増設雑固体廃棄物焼却設備の建屋配置見直しに伴う 実施計画の補正について

2020年8月17日

東京電力ホールディングス株式会社

- 増設雑固体廃棄物焼却設備の建屋配置見直しに伴い、実施計画の下記の範囲について補正を申請するものです。

添付資料13-4

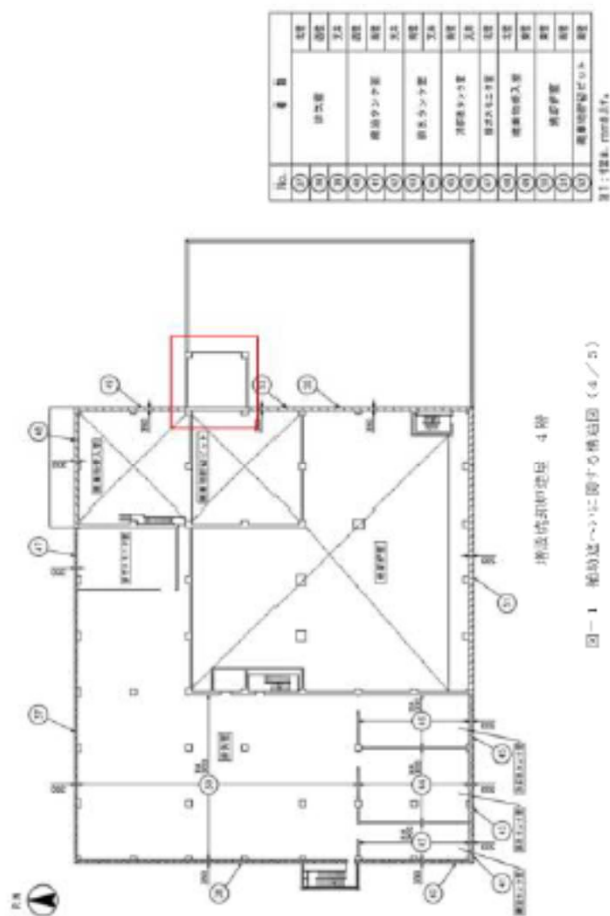
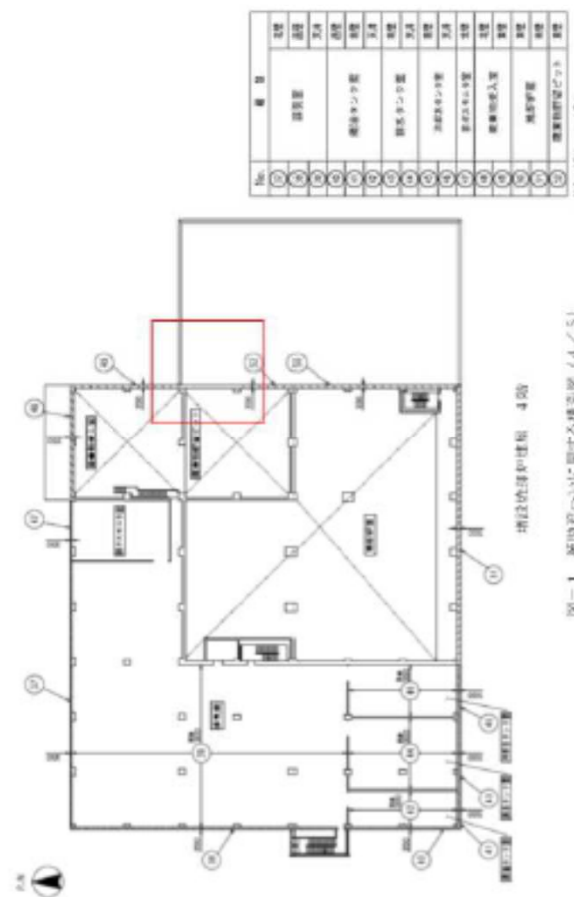
- ①焼却対象物の輸送方法変更によるベルトコンベアの取り止めに伴う、ベルトコンベアメンテナンススペースの削除。

⇒当初計画においては、増設雑固体廃棄物焼却設備に隣接する焼却前処理設備よりベルトコンベアにて焼却対象物（可燃性瓦礫、伐採木）を運搬する計画としていたが、伐採木においては、一時保管エリアにて破砕し、直接、増設雑固体廃棄物焼却設備へ運搬する事とした。それに伴い、可燃性瓦礫のみの運搬を考慮した結果、ベルトコンベアを取り止め、ベルトコンベアのメンテナンススペースを削除する事とした。

添付資料13-5

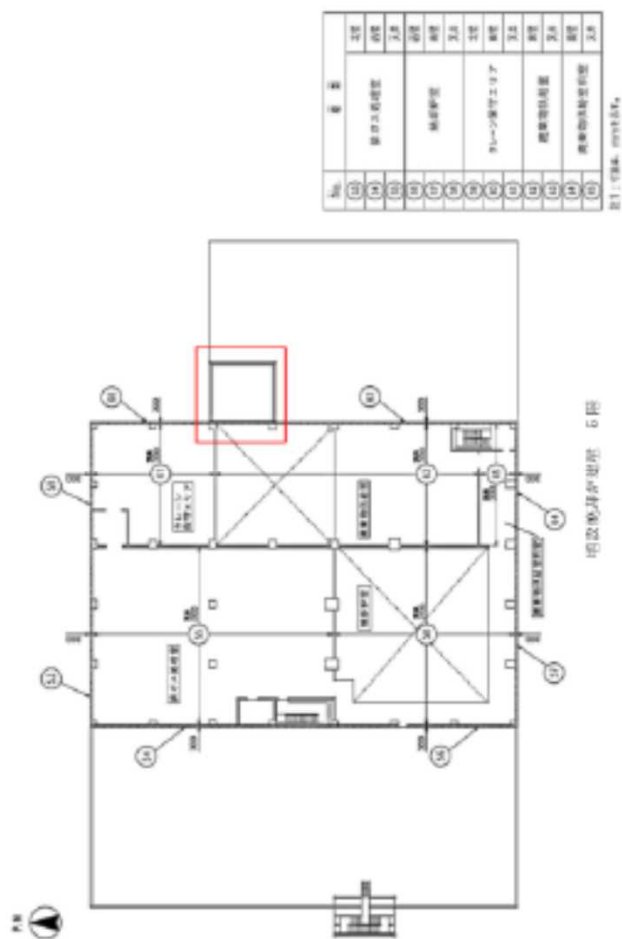
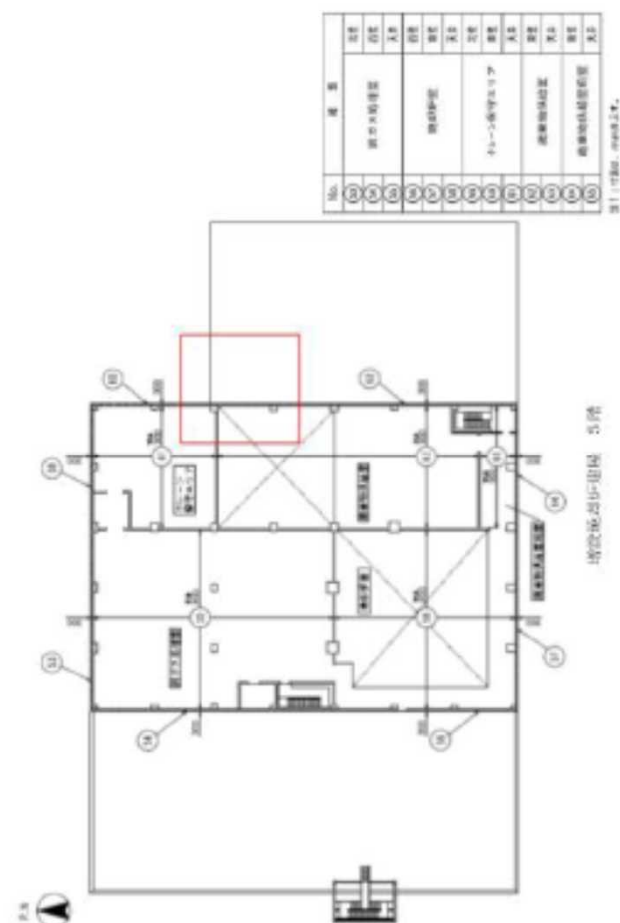
- ① 焼却対象物の輸送方法変更によるベルトコンベアの取り止めに伴う、ベルトコンベアメンテナンススペースの削除。

添付資料20-6

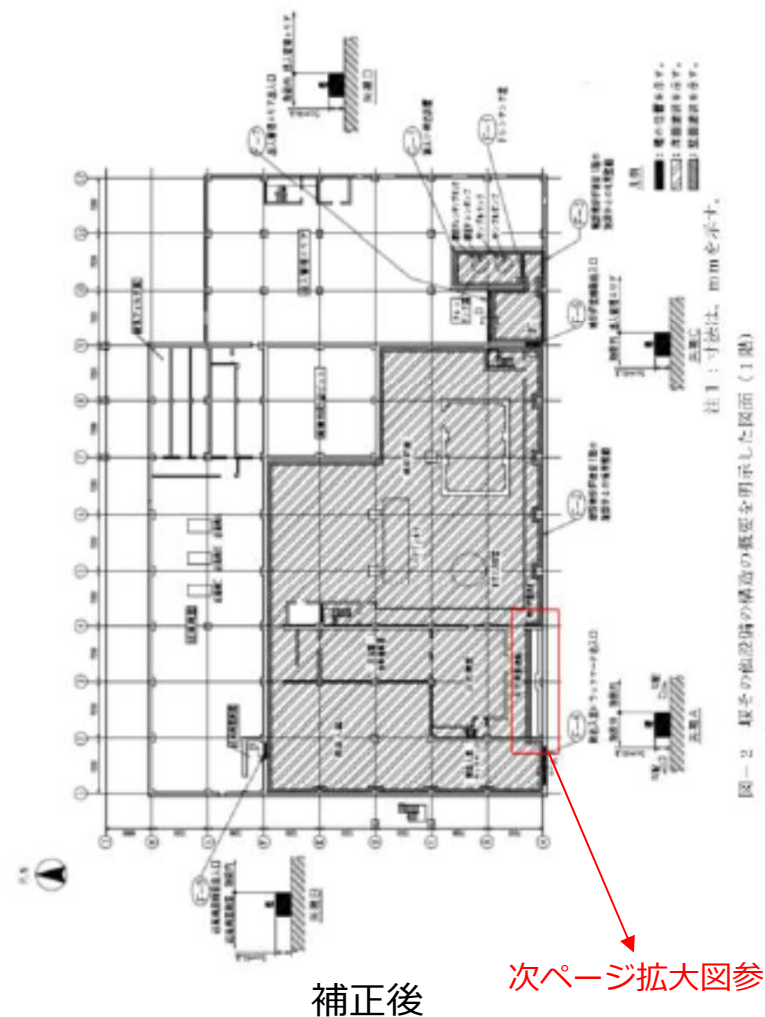
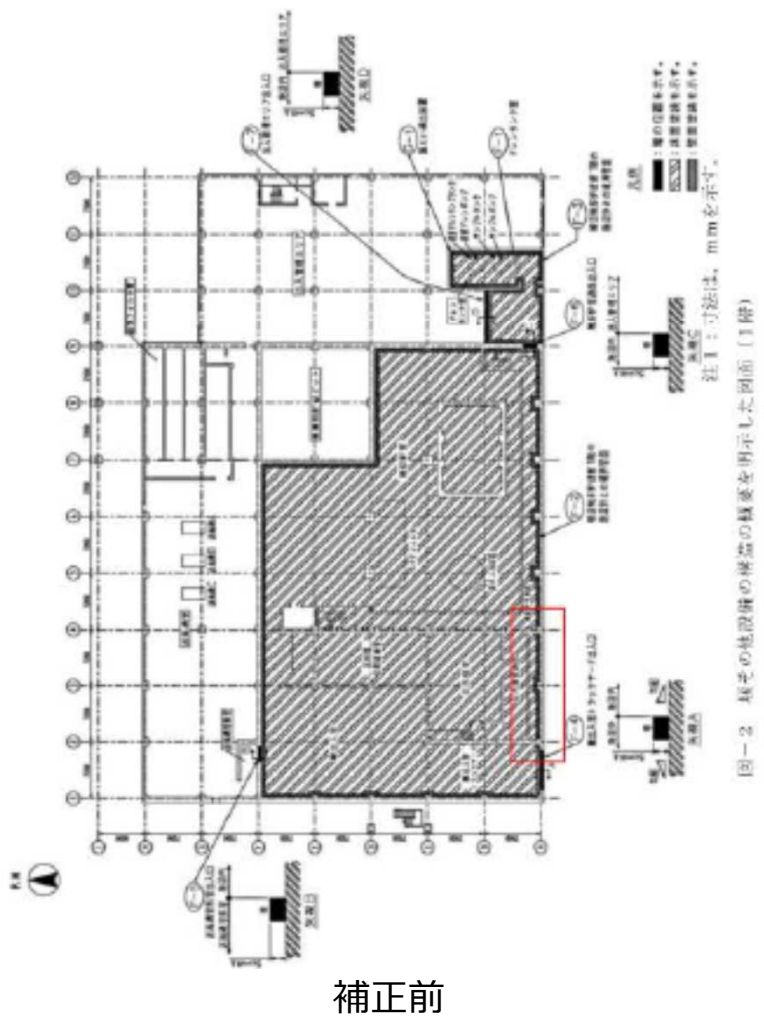
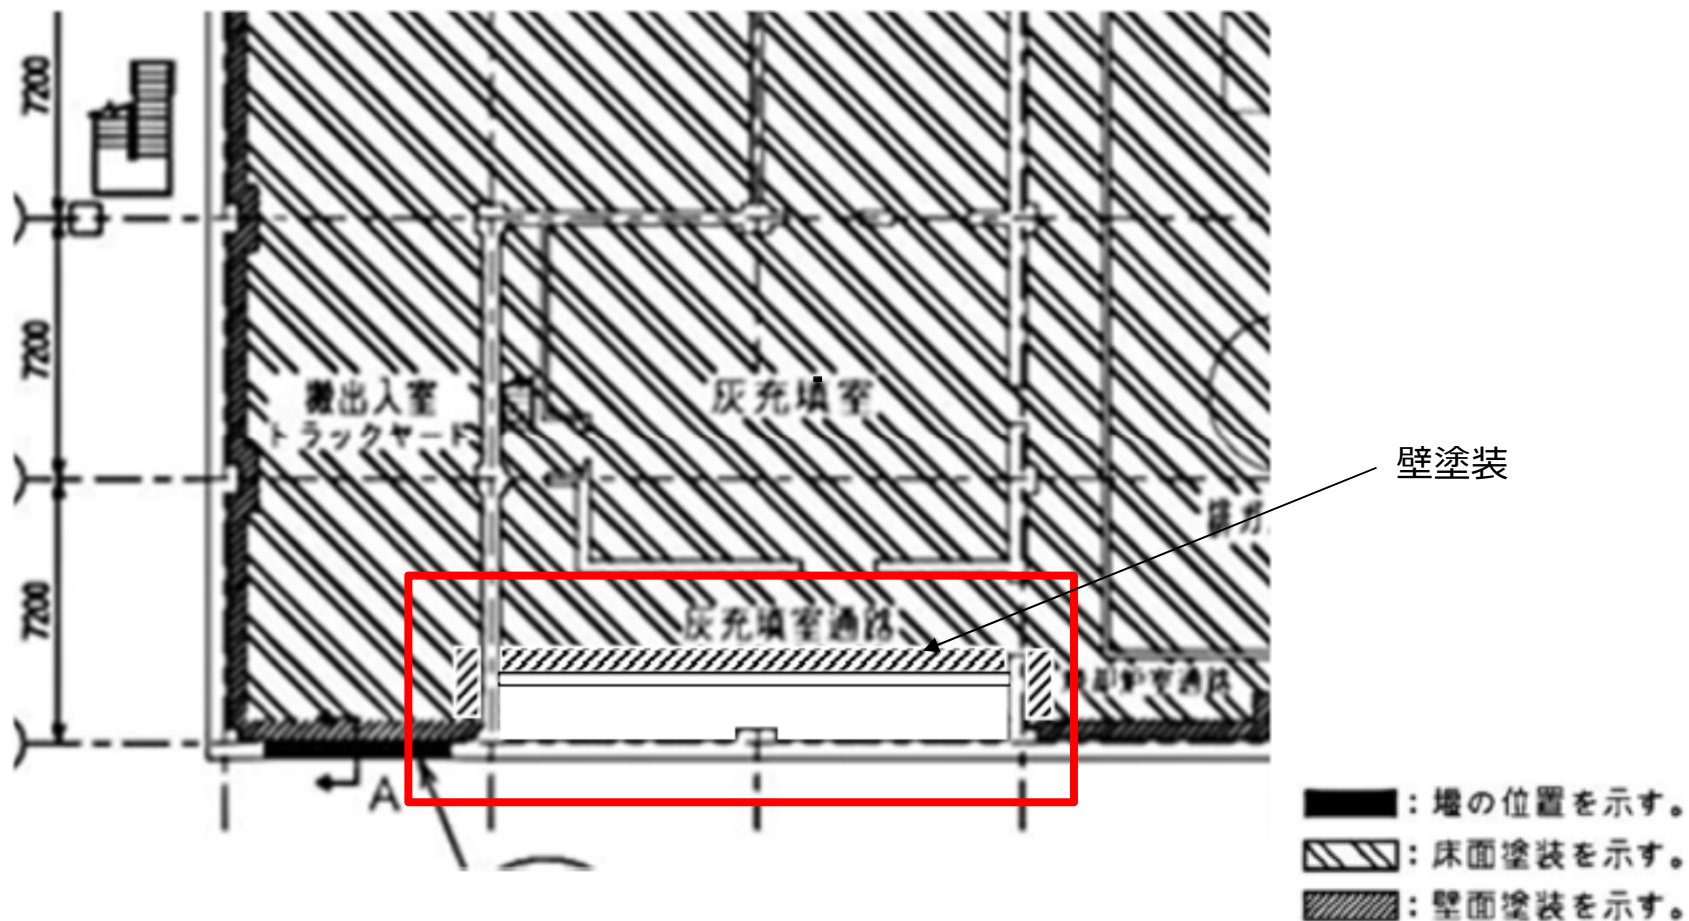
③ 塗装範囲の見直し (添付資料-20)

⇒管理区域内に設置されたタンク（非汚染含む）や配管からの施設外への漏えいを防止するための塗装を実施する計画であったが、漏えい防止の範囲外まで塗装する図となっていたため塗装範囲を見直す事とした。

添付資料20-7

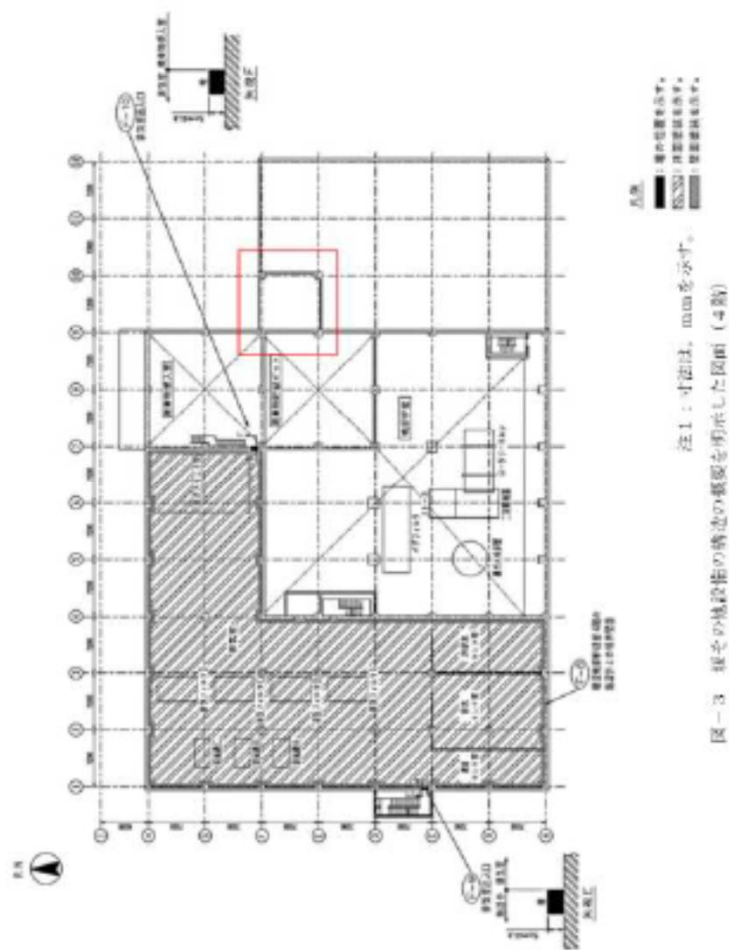
- ①焼却対象物の輸送方法変更によるベルトコンベアを取り止めに伴う、ベルトコンベアメンテナンススペースの削除。

図-1 1号機原子炉格納容器ガス管理設備 系統概略図

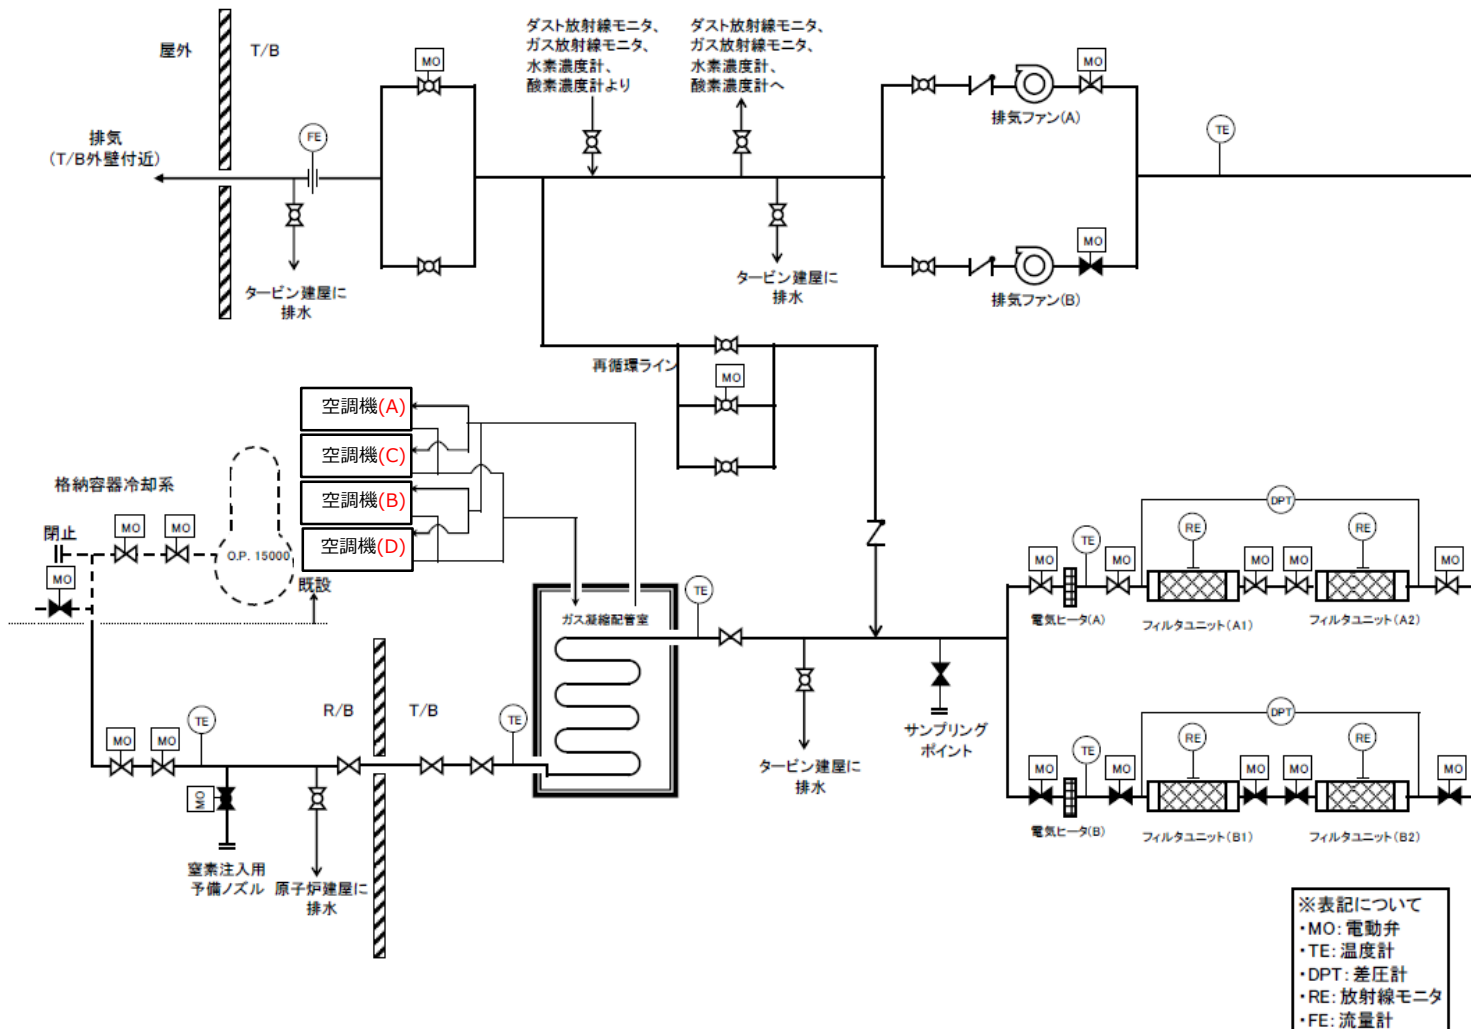
■ 系統概略図については各空調機に号機名を追記（朱書部）

凝縮配管室空調機の負荷容量について、A系/B系と記載が分かれたが、4台ある機器のうち、どの号機がA系/B系に属するか明確にするため、以下の補正を行う。

図-1 原子炉格納容器内窒素封入設備 系統概略図

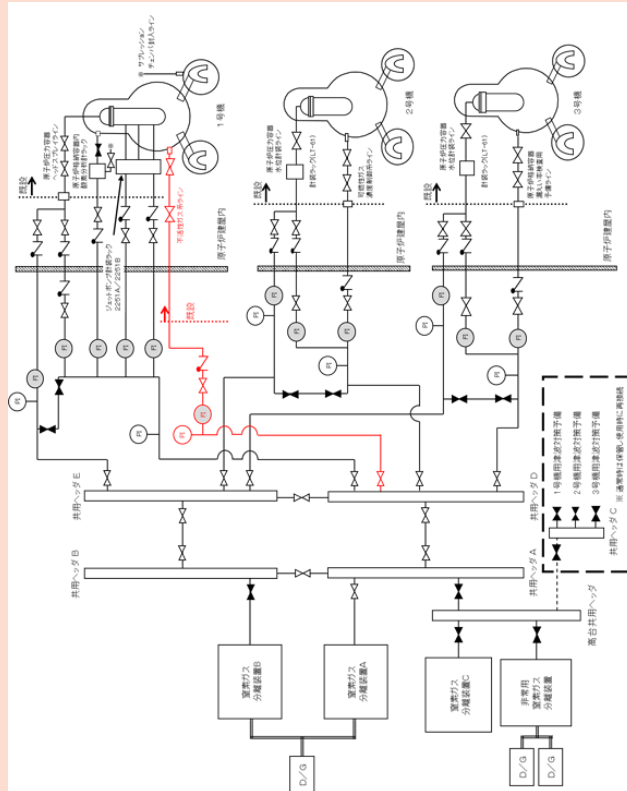
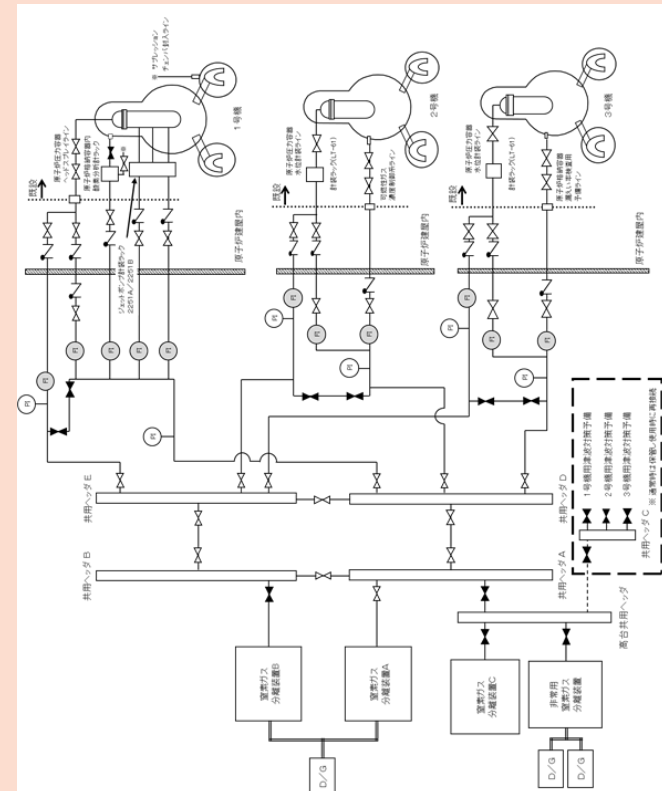
① AC系ラインに関する記載を削除

図-1 窒素封入ライン概略図

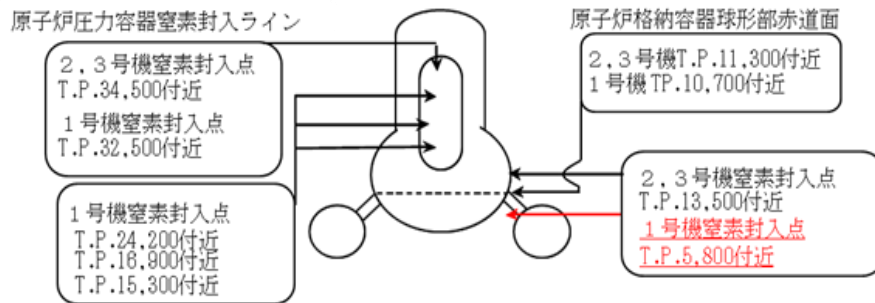
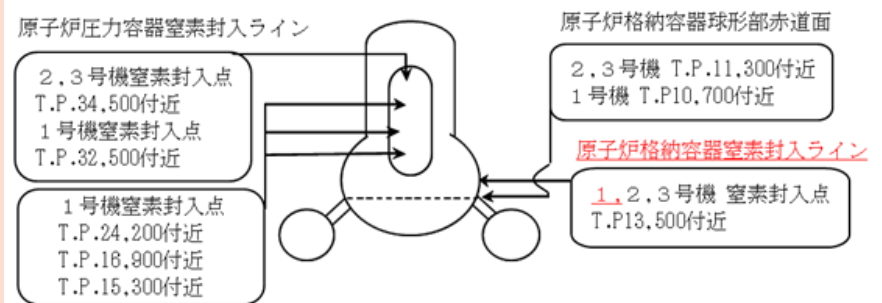
- ① AC系ラインに関する記載を削除
- ② 原子炉格納容器窒素封入ラインの明確化
- ③ 1号機原子炉格納容器封入点の追記 (酸素分析系封入ライン)
